**AVIS RELATIF À LA PROTECTION
CONTRE LES EVENTUELS EFFETS NOCIFS ET NUISANCES
PROVOQUÉS PAR LES RAYONNEMENTS NON IONISANTS
GÉNÉRÉS PAR DES ANTENNES ÉMETTRICES STATIONNAIRES**

Commune : GEMBLoux - Exploitant : TELENET GROUP

Référence exploitant : NR1126A

Rapport n° 4691 / 2023

Figure 1 : Vue en plan des lieux de séjour et des points de contrôle

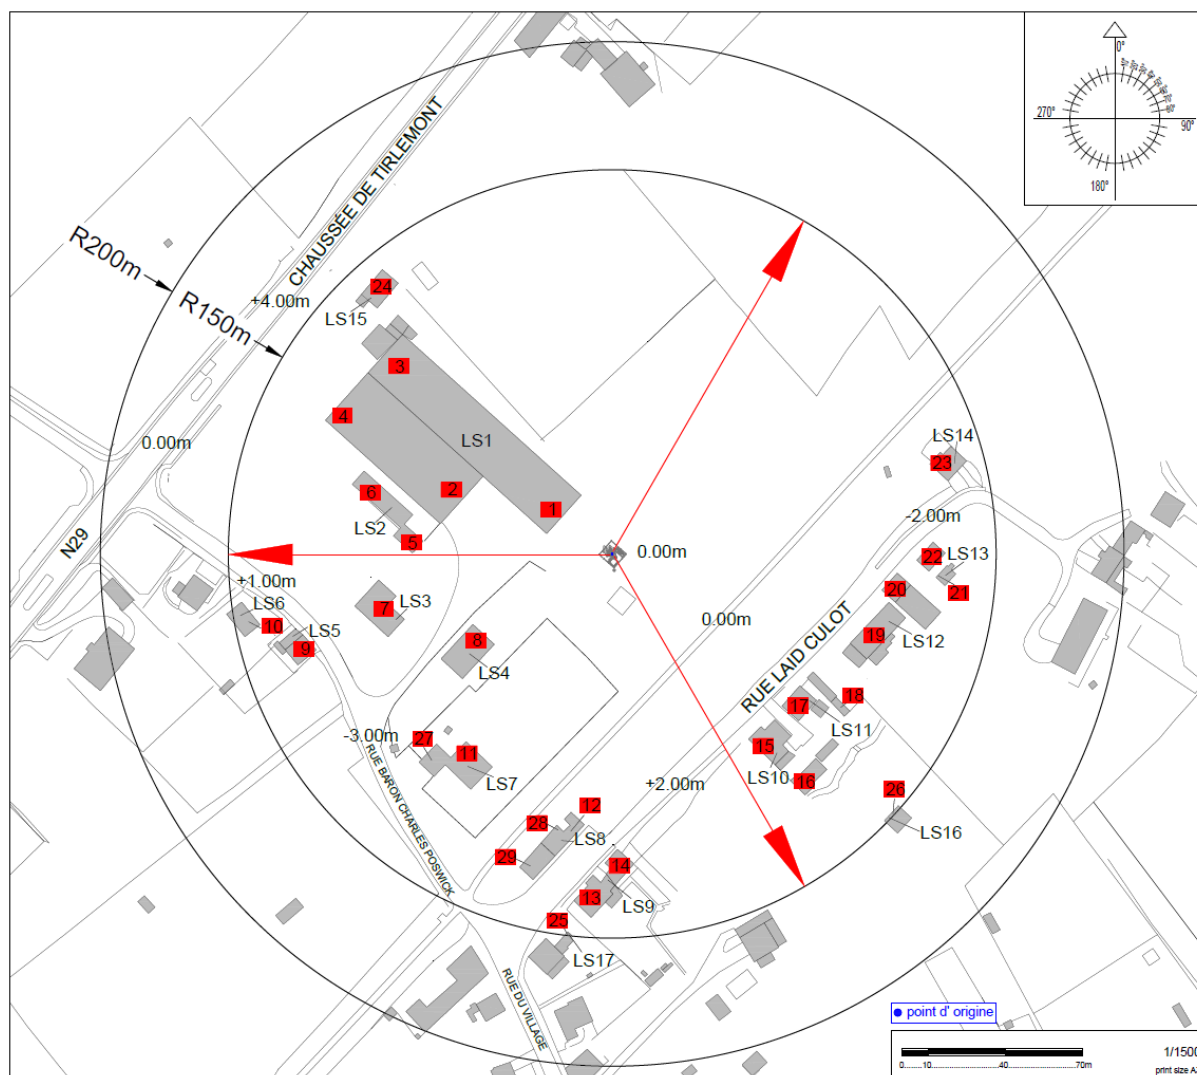
En ce qui concerne les antennes de l'installation mentionnées dans le tableau 1, la distance maximale à laquelle la limite pourrait être atteinte, à l'extérieur, est égale à 109,7 m. S'il n'y a pas de LS à une distance inférieure, les antennes respectent forcément la limite d'immission.

Dans le cas des LS situés à l'intérieur des bâtiments, une atténuation d'obstacle est prise en compte et il en résulte que la distance maximale à laquelle la limite pourrait être atteinte se réduit à 77,7 m.

Figure 2 : Vue en plan des installations d'antennes dans un rayon de 300 mètres autour de l'installation faisant l'objet de la demande d'avis

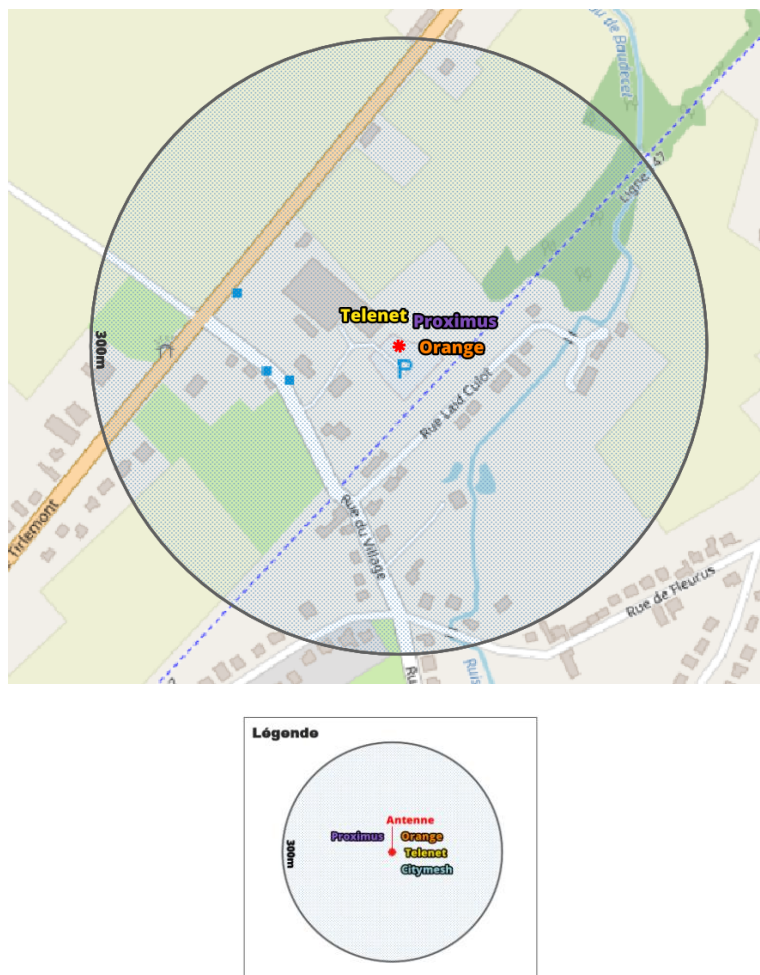
Compte tenu du nombre d'installations localisées dans la figure 2, il apparaît que l'intensité du rayonnement électromagnétique généré, dans les lieux de séjour situés à proximité de l'installation référencée dans le paragraphe 2, par l'ensemble des antennes émettrices stationnaires de l'ensemble des exploitants du même site d'antennes émettrices stationnaires respecte la limite fixée à l'article 4, § 2 du décret.
